Teric Shearwater

Note sulla versione del firmware

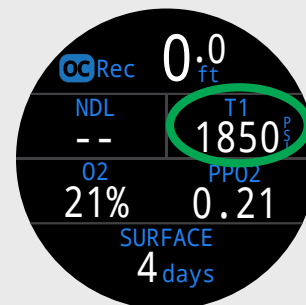
IMPROVE Nel formato Standard OC Rec, la TTS (in alto a destra) può essere sostituita da schermate alternative.
